# 都市美対策審議会での審議を踏まえた 事業者との協議結果

第 50 回都市美対策審議会を踏まえ、事業者と以下のとおり協議を行いましたので報告します。

## 3. 建物外観の演出

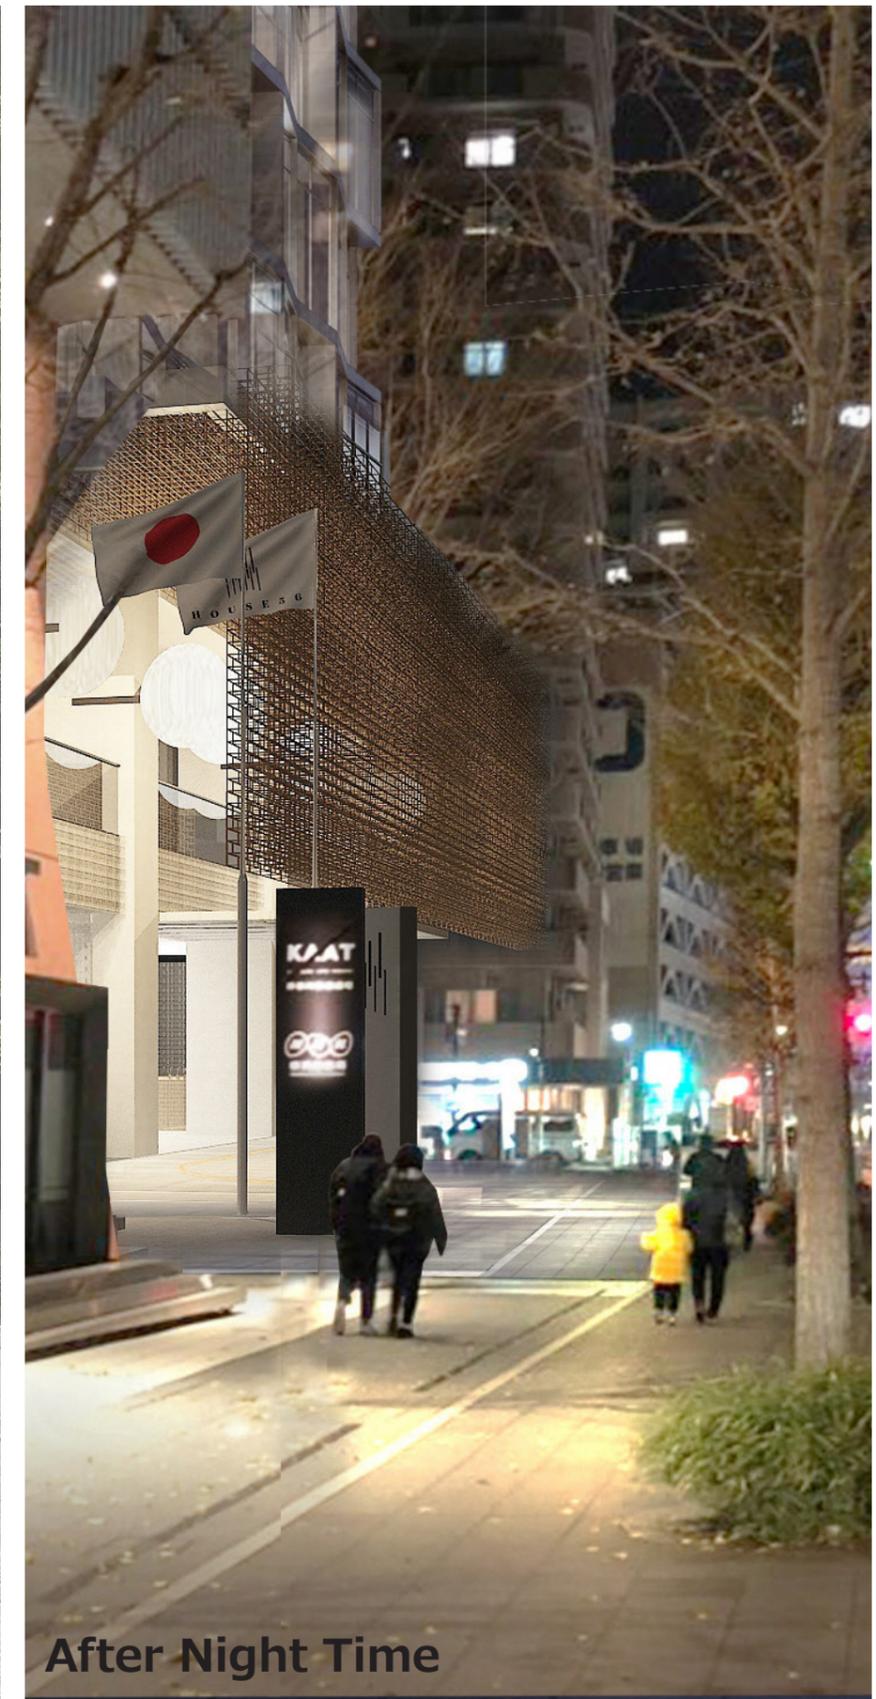
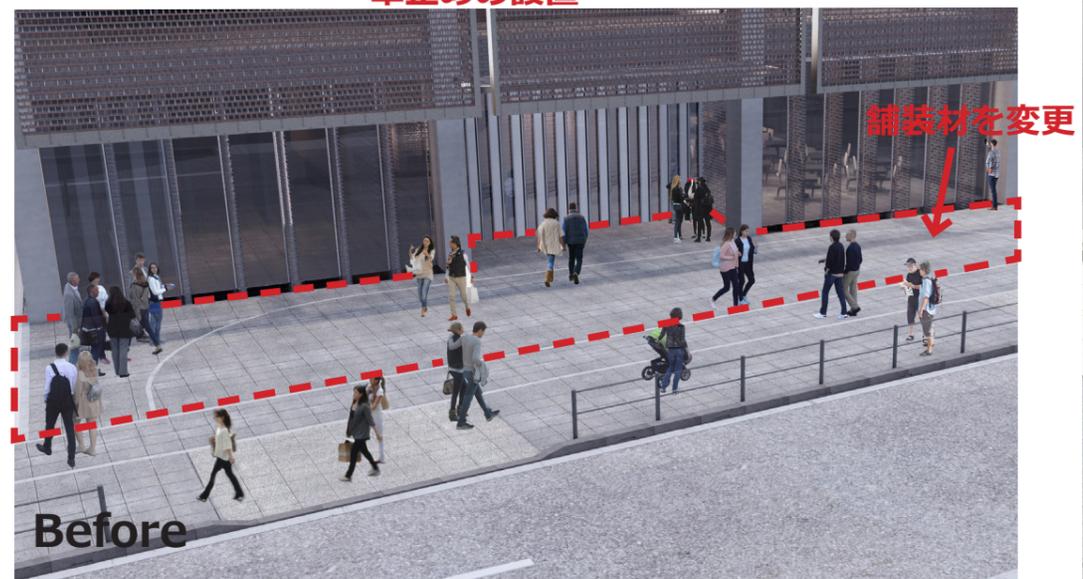
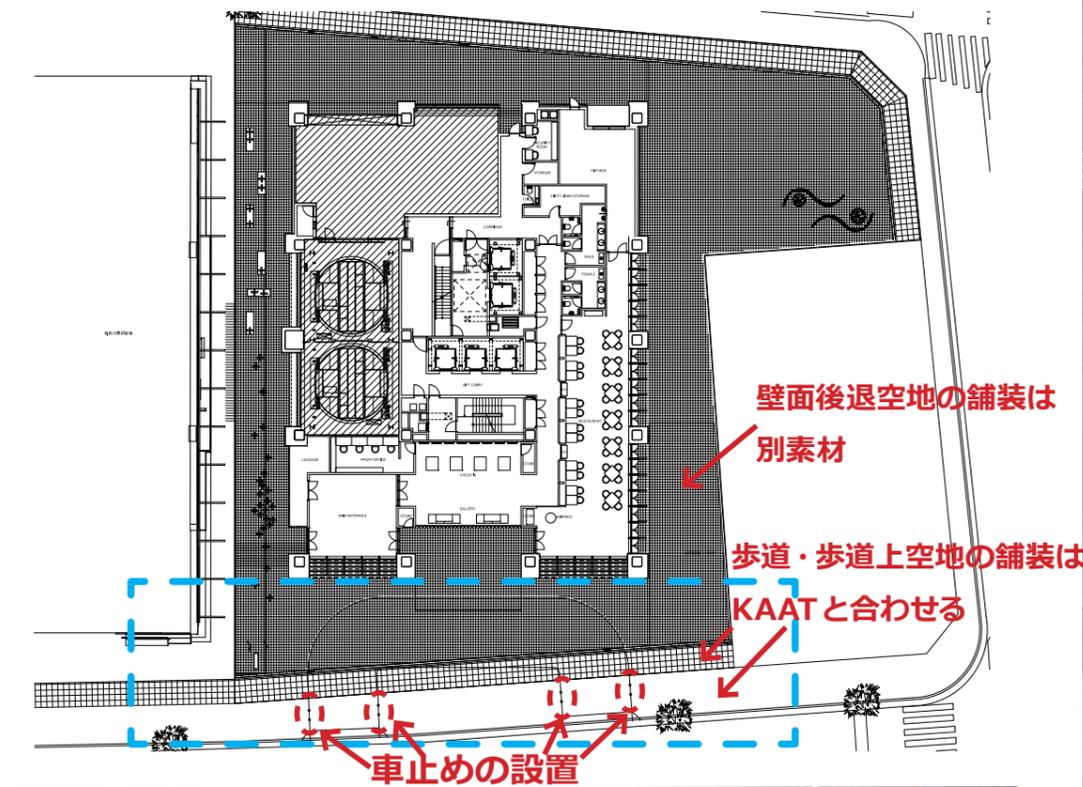
凹凸のあるガラス面が特徴的な建築物で、その特徴的なデザインを演出することを検討しましたが、近くに歴史的建造物もあり、演出は極力控えることが望ましいと考えます。

ライトアップ等、演出の必要性の検討。建物の透明感が表現されるか。

また、もともと斬新なデザインであり、華美な演出は落ち着いた街並みを阻害する恐れあることから、賑わい形成の基となる建物低層部分はガラスブロックとアイアンワークなどで演出するものの、客室階をより目立たせる工夫はしていません。客室では、利用客が思い思いにカーテン開閉をするものですが、外観上は穏やかな灯りが自然に漏れるものと考えています。

なお、最上階はバーラウンジとなっており、その非日常空間を連想させるような外観の演出がされています。

- ・ 近隣の歴史的建造物（旧露垂銀行）もあることからライトアップは控えるべき。
- ・ 賑わいの演出は低層部（ガラスブロック等）と高層部（バーラウンジ）で行う。
- ・ 建物全体（客室階）は穏やかな灯りが自然に漏れ、透明感が表現されるものと考えられる。

## 2. 貫通通路の設え

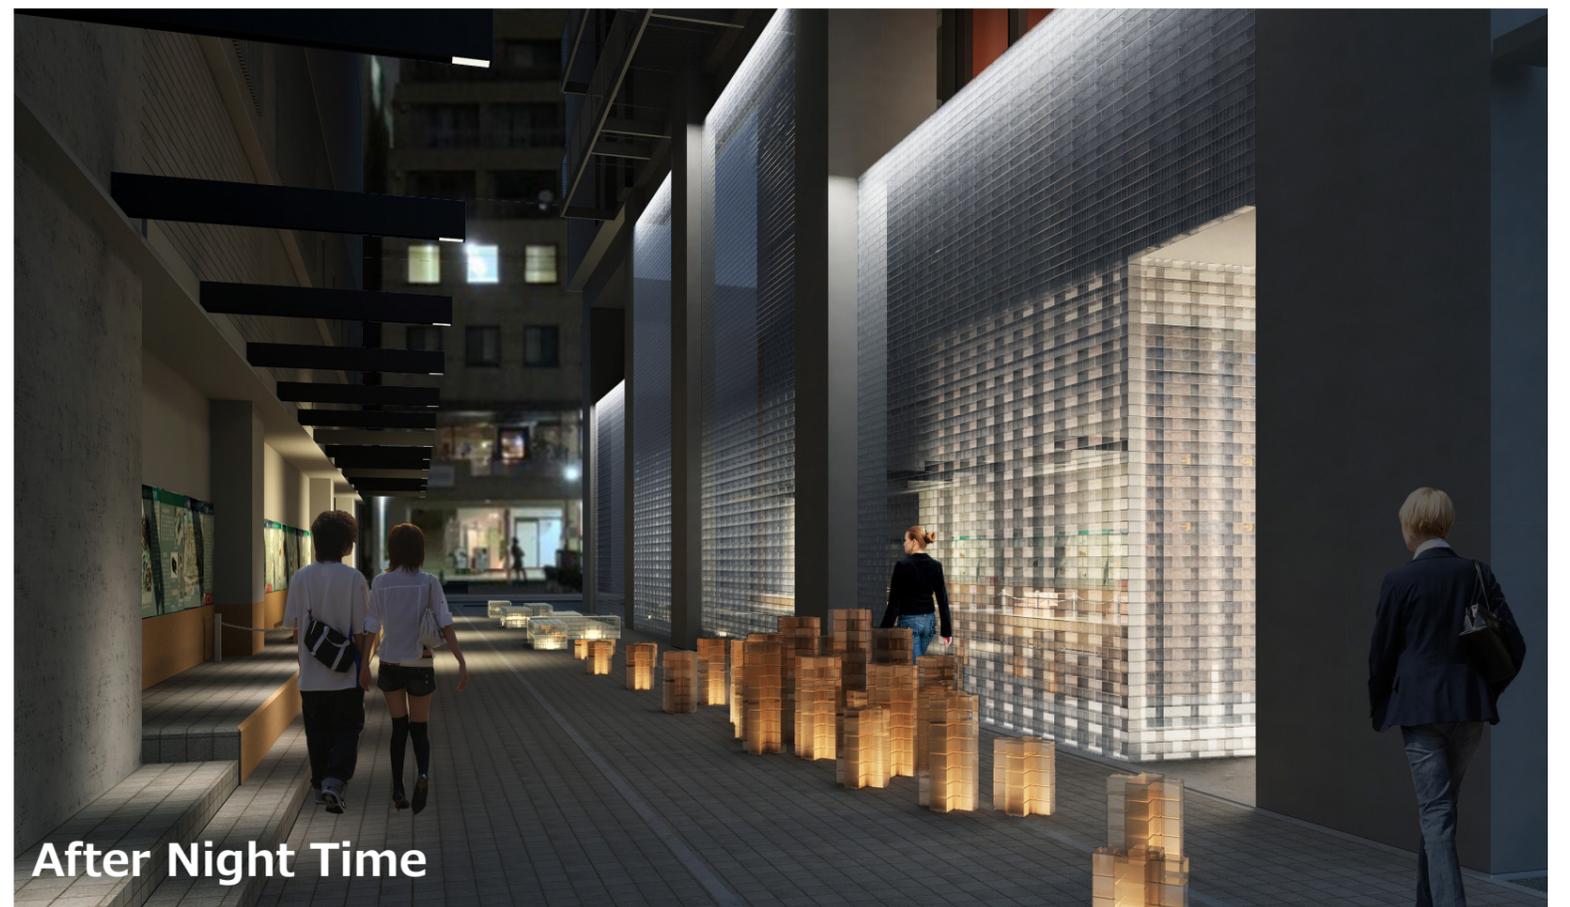
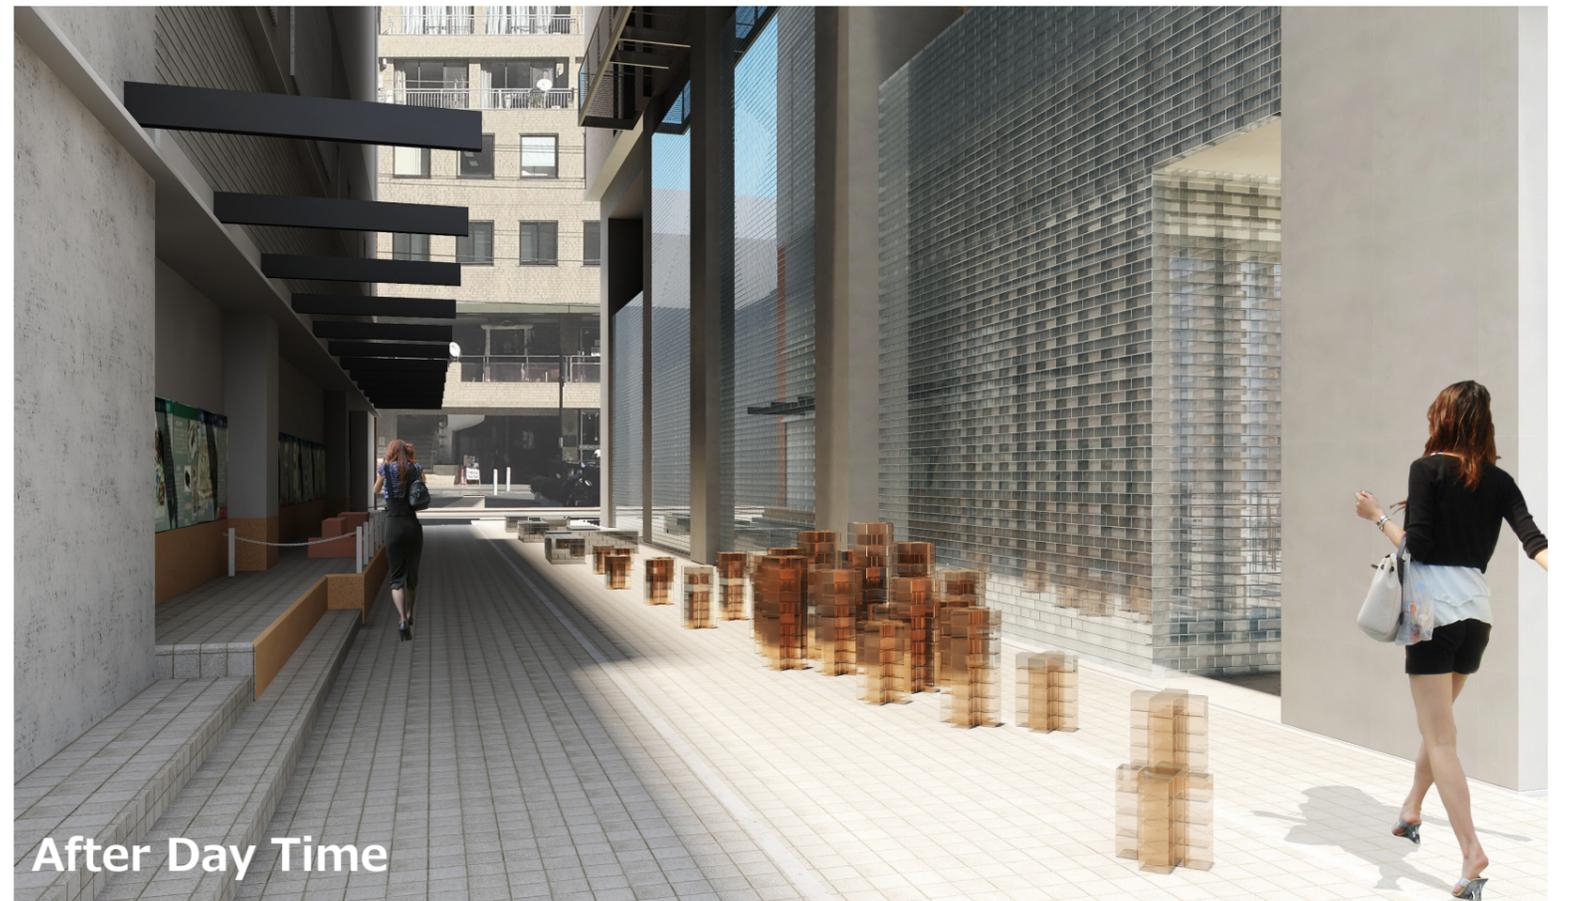
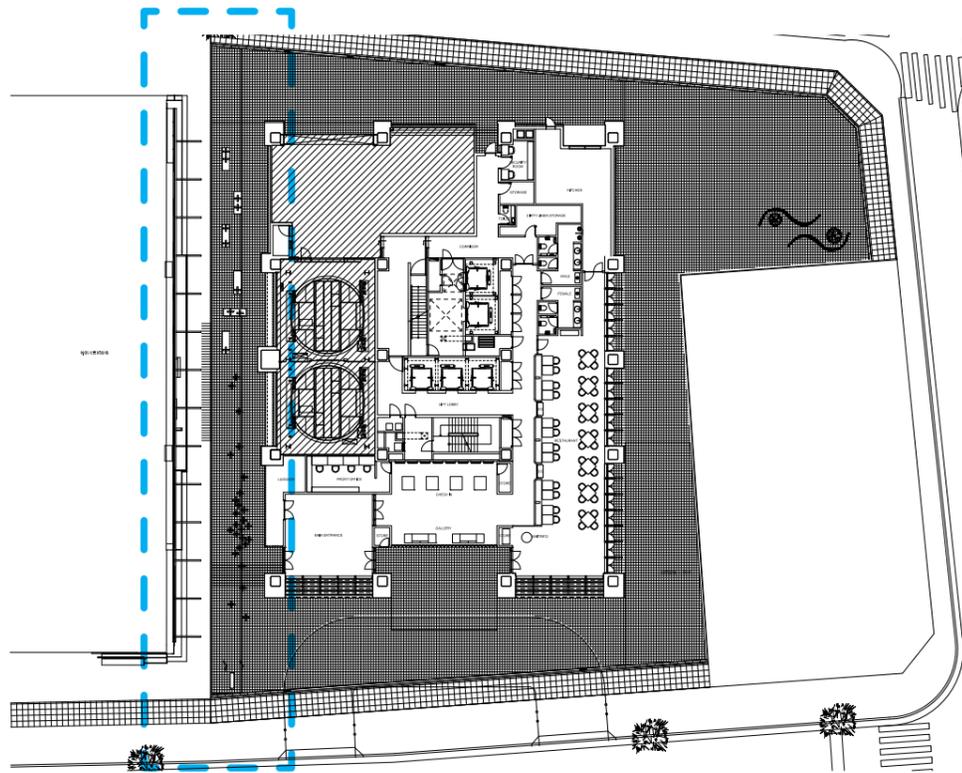
人を呼び込み惹きつける工夫が不足、植栽の生育環境等の懸念

- ・建物との調和、歴史遺構へのアプローチを実現しながら人を呼び込む工夫

今回、植栽については取止めることとし、人を呼び込む工夫をしながら、建物とも調和させ、歴史遺構も意識させるために、建物に用いているガラスブロックのベンチと歴史遺構をモチーフとしたストリートファニチャーを配しました。これにより、道行く人が興味を惹かれる特徴がありながらも、歴史遺構を主役としたまとまりある空間に設えられていると考えています。

⇒ガラスブロックのベンチと歴史遺構をモチーフとしたストリートファニチャーで歴史遺構を主役としたまとまりある空間に設える。
